CONTROLE PÉRIODIQUE DE VOTRE INSTALLATION D'ASSAINISSEMENT NON COLLECTIF

Date de la visite : 22/03/2022

Origine du contrôle : Vente immobilière

Adresse : 115 Impasse du Maine
Code postal : 24260 Commune : LE BUGUE
Référence cadastrale de l'habitation : BI 166

Schéma de principe de votre installation d'assainissement non collectif

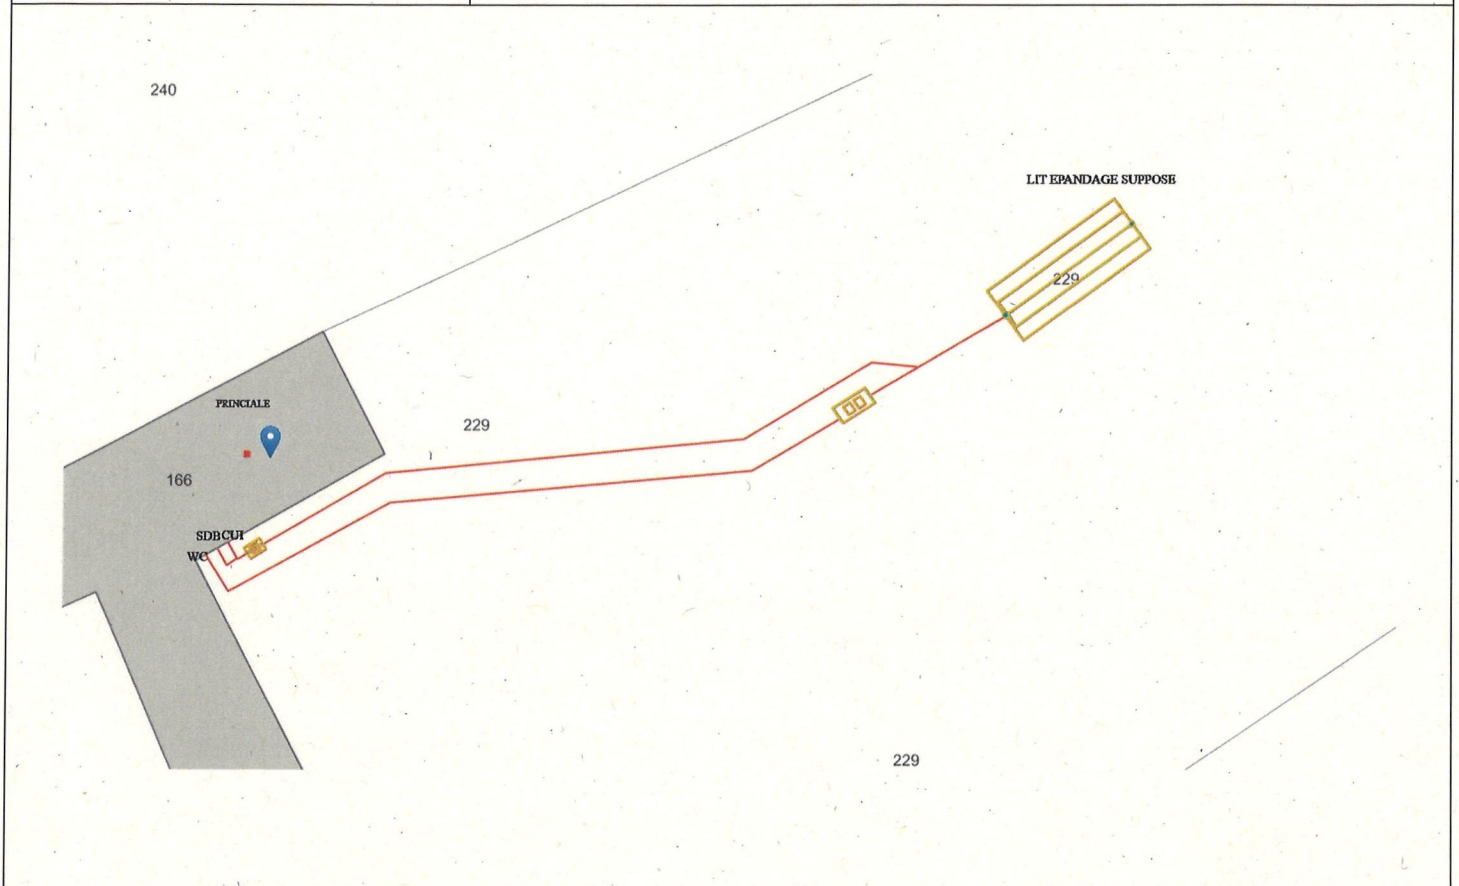
Volume en m ³ : 1 m ³	
Matériaux : Béton	
Type d'eaux usées collectées : Eaux vannes	
Le prétraitement est-il accessible ?	Oui
Le regard du prétraitement est-il affleurant ?	Oui
L'écoulement des eaux au sein des différents éléments de prétraitements se fait-il correctement ?	Oui
Présence d'odeurs ?	Non
Un des organes du système de prétraitement présente-t-il des signes d'altération (affaissement, fissure, déformation, corrosion...) ? Si oui lesquels :	Non
Etat de corrosion :	avancé
Si présence d'une fosse, la hauteur de boues est-elle supérieure à la moitié de la hauteur de la fosse ? Taux d'accumulation des boues : > 50 %	Oui
Le dimensionnement est-il adapté à la capacité d'accueil ?	Non
Commentaires : La fosse septique se trouve en contre-bas, dans le champs. Elle est sous-dimensionnée. De plus, celle-ci est à vidanger et le couvercle doit être changé. Absence de ventilation secondaire. Celle-ci doit être mise en place. La vidange de la fosse septique doit être réalisée lorsque le volume de boues a dépassé 50% du volume utile (volume d'eau). Elle doit obligatoirement être réalisée par un vidangeur agréé (liste disponible à l'adresse https://www.cc-valleedelhomme.fr/ , rubrique « Assainissement »).

Volume en L	Inconnu
Type d'eaux usées collectées ou à collecter	Ensemble des eaux ménagères
Matériaux	Non défini
Type	Non défini
Tampon du bac à graisse accessible ?	Non
Hauteur des graisses :	Non vérifiable
Le volume est-il adapté à son utilisation ?	?
Le bac présente-t-il des signes d'altération ? Si oui, préciser :	?
Présence d'odeurs ?	?
Le regard du bac à graisse est-il affleurant ?	Non
Commentaires : Le bac à graisse se trouve sous une dalle scellée de la terrasse. D'après le propriétaire, celui-ci collecte l'ensemble des eaux ménagères de l'habitation principale. Rendre accessible le bac à graisse pour vérifier sa présence, son état, le niveau des graisses et son volume. Si celui-ci est absent, notablement sous-dimensionné ou présente un risque structurel, il sera obligatoire de mettre en place un bac à graisse correctement dimensionné. Le bac dégraisseur doit être nettoyé 3 à 4 fois par an en moyenne.

Surface : 10 m ²	
Présence d'eau stagnante sur le traitement ?	Non
Dysfonctionnements observés au niveau du traitement ? Si oui, préciser (colmatage, stagnation d'eau en surface, ...) :	Non
Commentaires : D'après l'ancien propriétaire, présence d'un lit d'épandage de 10 m ² . Cependant, lors du contrôle, absence d'élément probant permettant de justifier la présence d'un dispositif de traitement et d'informer sur sa nature, son dimensionnement et sa localisation exacte. Absence constatée de rejet en surface de la parcelle.

AVIS	Non conforme à réhabiliter
<p>Commentaires : Vu l'arrêté du 27 avril 2012 l'installation est à réhabiliter, aucun élément n'ayant permis de vérifier l'existence d'un dispositif de traitement (installation incomplète). Faire une demande d'installation d'un assainissement non collectif auprès du SPANC.</p> <p>L'avis pourra éventuellement être modifié si des éléments permettent de connaître la nature et le dimensionnement du système, sa localisation et si celui-ci est adapté au type de sol et au nombre de pièces principales de l'habitation (mise en place de regards entrée et fin de drainage, ...).</p> <p>Travaux à réaliser, entretien :</p> <ul style="list-style-type: none"> - Réhabiliter le système de traitement. - Rendre accessible le bac à graisse pour vérifier sa présence, son état, le niveau des graisses et son volume. Si celui-ci est absent, notablement sous-dimensionné ou présente un risque structurel, il sera obligatoire de mettre en place un bac à graisse correctement dimensionné. - Ventilation secondaire de fosse à mettre en place. - Changer le couvercle de la fosse. - Nettoyer le préfiltre et le bac à graisse 3 à 4 fois par an en moyenne. - Réaliser la vidange de la fosse lorsque les boues dépassent la moitié du volume utile. <p>Conformément à la réglementation en cas de vente immobilière, l'acquéreur dispose d'un délai d'un an à compter de l'acte de vente pour réaliser les travaux.</p>

Schéma de principe de votre installation d'assainissement non collectif

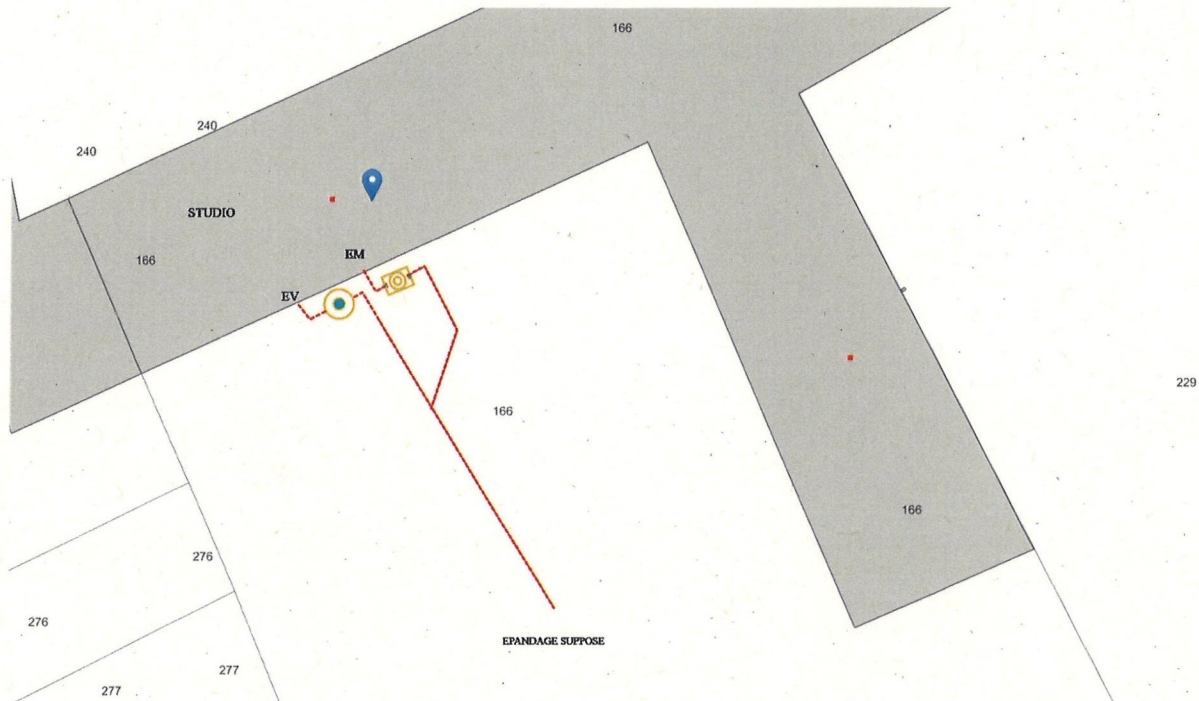
Volume en m ³ : Inconnu	
Matériaux : Béton	
Type d'eaux usées collectées : Eaux vannes	
Le prétraitement est-il accessible ?	Oui
Le regard du prétraitement est-il affleurant ?	Oui
L'écoulement des eaux au sein des différents éléments de prétraitements se fait-il correctement ?	Oui
Présence d'odeurs ?	Non
Un des organes du système de prétraitement présente-t-il des signes d'altération (affaissement, fissure, déformation, corrosion...) ? Si oui lesquels :	Non
Etat de corrosion :	avancé
Si présence d'une fosse, la hauteur de boues est-elle supérieure à la moitié de la hauteur de la fosse ? Taux d'accumulation des boues : > 50 %	Oui
Le dimensionnement est-il adapté à la capacité d'accueil ?	?
Commentaires : La fosse n'a pas pu être dimensionnée lors du contrôle. Vérifier son volume, si celle-ci est notablement sous-dimensionnée, il sera obligatoire de mettre en place une nouvelle fosse. Ventilation secondaire à mettre en place. La vidange est à réaliser. Celle-ci doit être réalisée lorsque le volume de boues a dépassé 50% du volume utile (volume d'eau). Elle doit obligatoirement être réalisée par un vidangeur agréé (liste disponible à l'adresse https://www.cc-valleedelhomme.fr , rubrique « Assainissement »).

Volume en L	150 L
Type d'eaux usées collectées ou à collecter	Ensemble des eaux ménagères
Matériaux	Polyéthylène
Type	Coude plongeur
Tampon du bac à graisse accessible ?	Oui
Hauteur des graisses :	Faible
Le volume est-il adapté à son utilisation ?	Non
Le bac présente-t-il des signes d'altération ? Si oui, préciser :	Non
Présence d'odeurs ?	Non
Le regard du bac à graisse est-il affleurant ?	Oui
Commentaires : Le bac à graisses est notablement sous-dimensionné. Mettre en place un bac dégraisseur correctement dimensionné pour l'ensemble des eaux ménagères de l'habitation. Le bac dégraisseur doit être nettoyé 3 à 4 fois par an en moyenne.

Longueur d'une tranchée : Inconnu	
Présence d'eau stagnante sur le traitement ?	Non
Dysfonctionnements observés au niveau du traitement ? Si oui, préciser (colmatage, stagnation d'eau en surface, ...) :	Non
Commentaires : Selon la personne présente lors du contrôle, présence d'une tranchée d'épandage sous le parking. Il est rappelé que le dispositif de traitement ne doit être perméable à l'eau et à l'air. Par ailleurs, absence d'élément probant permettant de justifier la présence d'un dispositif de traitement et d'informer sur sa nature, son dimensionnement et sa localisation exacte. Absence constatée de rejet en surface de la parcelle.

AVIS	Non conforme à réhabiliter
<p>Commentaires : Commentaires : Vu l'arrêté du 27 avril 2012 l'installation est à réhabiliter, aucun élément n'ayant permis de vérifier l'existence d'un dispositif de traitement (installation incomplète). <u>Faire une demande d'installation d'un assainissement non collectif auprès du SPANC.</u></p> <p>L'avis pourra éventuellement être modifié si des éléments permettent de connaître la nature et le dimensionnement du système, sa localisation et si celui-ci est adapté au type de sol et au nombre de pièces principales de l'habitation (mise en place de regards entrée et fin de drainage, ...) et si celui-ci est perméable à l'eau et à l'air.</p> <p>De plus, le dispositif de prétraitement collectant les eaux ménagères est notablement sous dimensionné, il est donc impératif de le remplacer.</p> <p>Travaux à réaliser, entretien :</p> <ul style="list-style-type: none"> - Réhabiliter le système de traitement. - Mettre en place un bac à graisse correctement dimensionné pour l'ensemble des eaux ménagères. - Vérifier son volume de la fosse, si celle-ci est notablement sous-dimensionnée, il sera obligatoire de mettre en place une nouvelle fosse. - Ventilation secondaire de fosse à remonter, munie d'un extracteur. - Nettoyer le bac à graisse 3 à 4 fois par an en moyenne. - Réaliser la vidange de la fosse. Il est rappelé de le faire lorsque les boues dépassent la moitié du volume utile. <p><u>Conformément à la réglementation en cas de vente immobilière, l'acquéreur dispose d'un délai d'un an à compter de l'acte de vente pour réaliser les travaux.</u></p>
